Herinrichtingsplannen Maliebaan

Basisinformatie

Datum	14 december 2021
Gespreksleider	Martijn van Dalen
Tijd	19.30-21.00 uur
Zaal	Fysieke bijeenkomst, hal van Oude stadhuis (Stadhuisbrug 1)
Soort bijeenkomst	Bespreken raadsvoorstel
Werkvorm	Gesprek tussen raadsleden, betrokken ambtenaren, genodigden en andere belangstellenden.
Portefeuillehouder	Wethouder van Hooijdonk
Ambtenaren	2 deelnemers, GU
Vervolg	De gemeenteraad debatteert over dit onderwerp tijdens de vergadering van de commissie Mobiliteit, Groen en Openbare Ruimte van 16 december 2021. De raad besluit in principe hier over tijdens de eerst volgende raadsvergadering.
Links naar Genodigden/ Deelnemers	Website gemeente Deelnemer, Fietzersbond Deelnemer, inwoner Deelnemer, de Gier BFL Deelnemer, Voetgangersver. Utrecht Oost Deelnemer, BBMO (bewoners Maliebaan) Deelnemer, Groen Oost Deelnemer, inwoner Deelnemer (inwoner/ "plan B" 2019) Deelnemer (voorzitter ondernemersvereniging Maliekwartier) Deelnemer, inwoner Deelnemer, inwoner

Diagram verkeersaantallen gebruikt in simulatie:

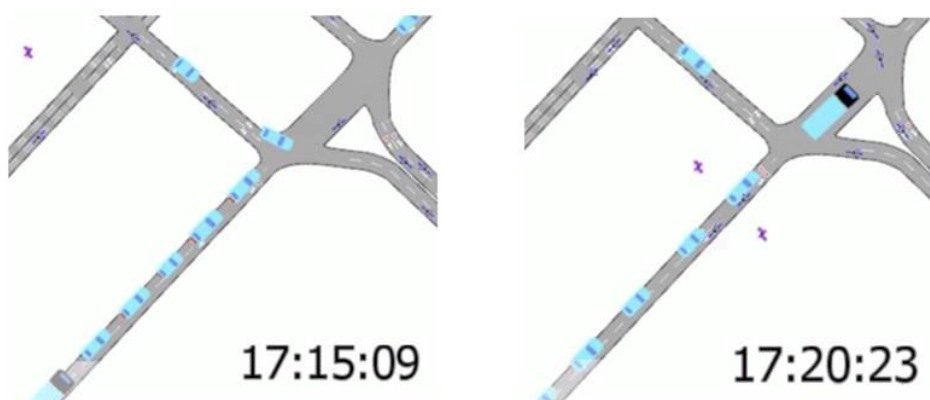
De simulaties **gaan uit van een forse vermindering van verkeer** (er "verdampen" ca. 2500 auto's per dag (*)). Ook lijken er naar verhouding te weinig afslaande auto's te zijn richting Berekuil. Dat zijn auto's die via de Biltstraat de stad in rijden, maar omdat de Biltstraat eenrichtingverkeer is, via Nachtegaalstraat en de Maliebaan de stad weer verlaten. Afslaand verkeer van de Nachtegaalstraat naar Maliebaan noord belemmert de oost-west (fietsers)stroom en is ook nu "de" bottleneck van het kruispunt.

Tot mijn verbazing is er niet gekeken naar het functioneren van het kruispunt als de gehoopte verkeersafname **niet** of slechts deels plaatsvindt. Zo'n "gevoelighedsanalyse" wordt normaal gesproken wel uitgevoerd. Dit is speciaal van belang bij Maliebaan zuidoost omdat daar juist van de grootste verkeersafname uitgegaan wordt (***). Als er geen verkeersafname is, zouden daar ca. 2850 voertuigen per dag over rijden in plaats van 1000 die in de simulatie gebruikt zijn, en wordt de wachttijd nog véél langer dan 5 minuten.

Ik heb nooit een goed antwoord gekregen waar deze afnames op gebaseerd zijn. Waar gaan die auto's heen? Zelfs bij deze forse afnames werkt het kruispunt onvoldoende tijdens de spits, laat staan als deze afnames niet gehaald worden.

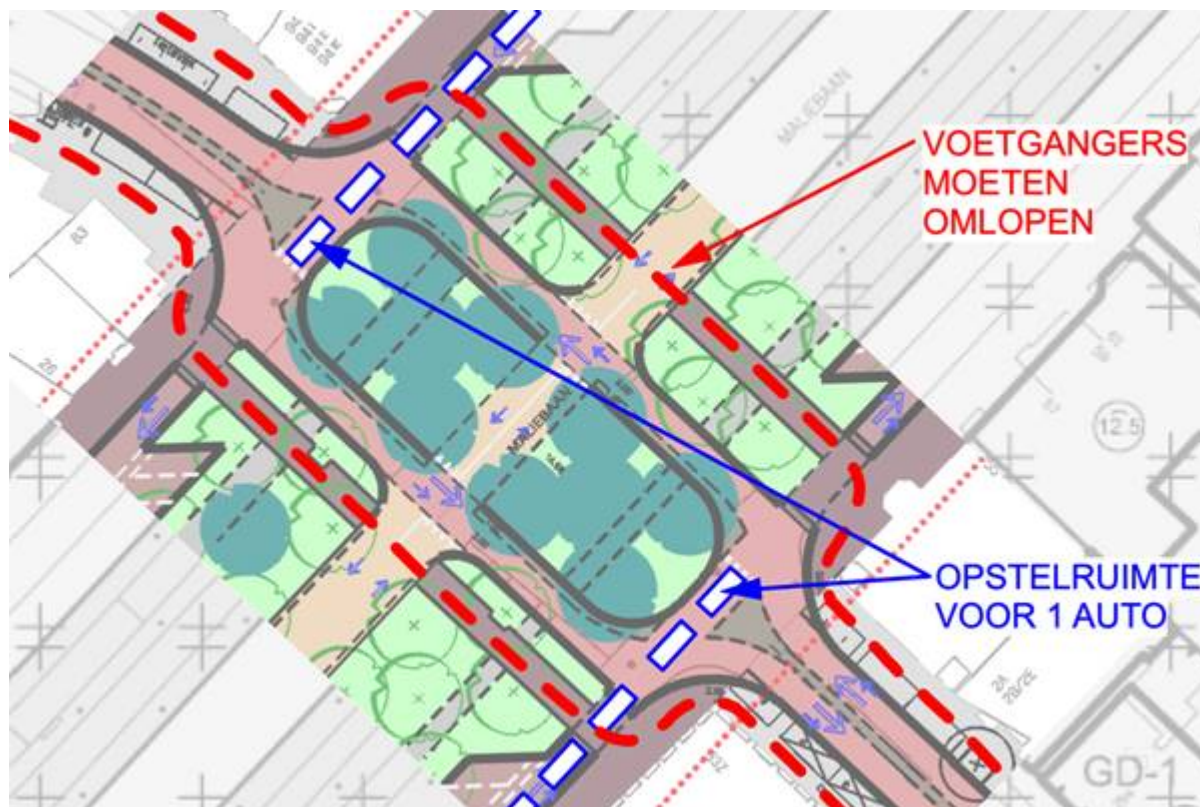
Ondanks dat er 200 jaar geleden een bres geslagen is in het raster bij de Nachtegaalstraat **blijkt het raster nog steeds over het kruispunt heen te lopen!** Er ontbreken thans 11 bomen uit het raster (zie tekening). De herinrichting van het kruispunt zou een prachtige gelegenheid zijn om het gat te dichten en het historische raster te herstellen.

In het IPvE worden er wel bomen op de “ovonde” bijgeplant, maar die staan niet in het raster. Ook wordt het litteken eigenlijk alleen maar groter door twee gaten te maken in plaats van één nu. Ik heb dit uitgebreid geanalyseerd en **het blijkt mogelijk te zijn om het oorspronkelijke raster volledig te herstellen** als het kruispunt iets anders ingericht wordt.

Zoals ik eerder schreef heeft het 15 m brede verkeerseiland aan oost- en westzijde slechts ruimte voor één wachtende auto omdat de Nachtegaalstraat en Reigerstraat te smal zijn om aan de einden meer dan één auto dwars op te kunnen stellen. Je zou het eiland dus 5 m breed kunnen maken en dezelfde doorstroming houden. Bijgesloten een schets hoe een kruispunt met een eiland van 5 m breedte eruit zou kunnen zien.

- 1) Versmal het kruispunt en herstel het oorspronkelijke bomenraster bij de Nachtegaal/Reigerstraat**
- 2) Beëindig de Maliebaan op een manier die respect heeft voor de historie van de Maliebaan.**

Voorstel gemeente aansluiting Snellenlaan:

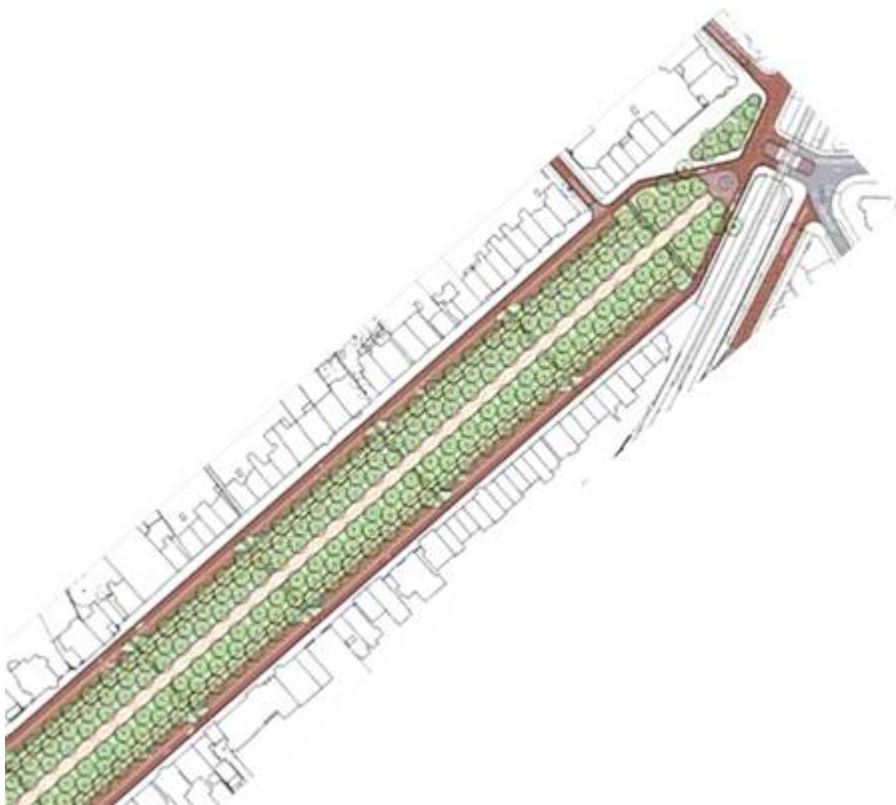
Om budgettaire redenen zit een aangepaste verbinding met de Snellenlaan niet in het project. Dat is nogal vreemd als je bezig bent met een integrale aanpak van de Maliebaan. Dit komt dus later. Het plan, een soort penis, heeft “Parijse allure”, maar past helemaal niet in de geschiedenis van de Maliebaan.

Idee voor aansluiting bij Snellenlaan. De Maliebaan wordt aan de noordzijde 48 m verlengd en teruggebracht tot haar oorspronkelijke lengte, met 15 nieuwe bomen in het bomenraster:

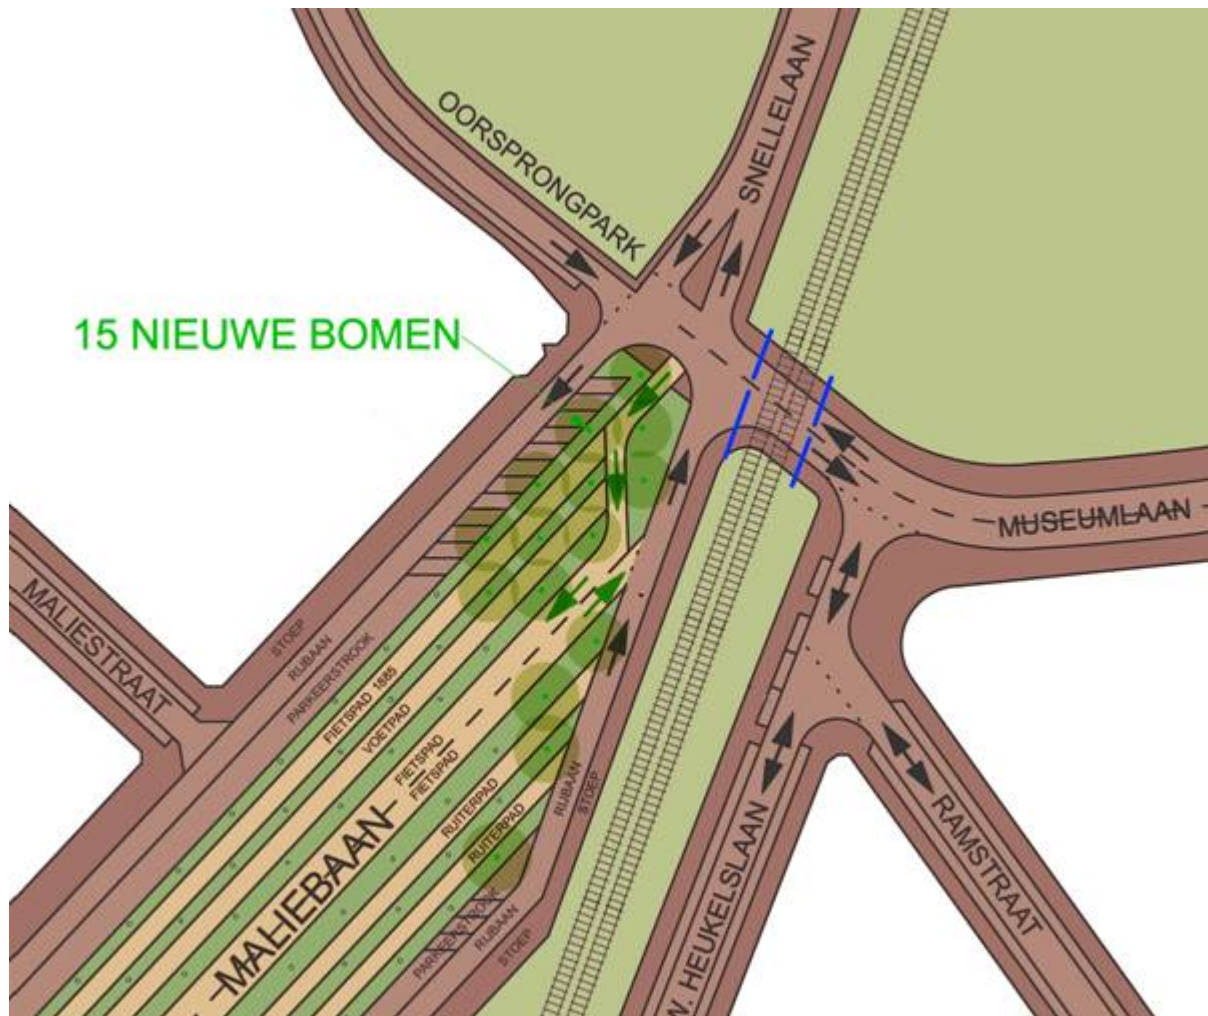
Een mogelijke herinrichting die m.i. recht doet aan de geschiedenis is bijgesloten, waarbij de rotonde vervangen wordt door een simpel kruispunt met Oorsprongpark/Museumlaan. Hierdoor wordt de Maliebaan aan de noord zijde 48 m verlengd tot haar oorspronkelijke lengte en kunnen 15 nieuwe bomen in het bomenraster geplant worden. Daarmee wordt de verbinding met het Hogelandsepark ook veel beter.
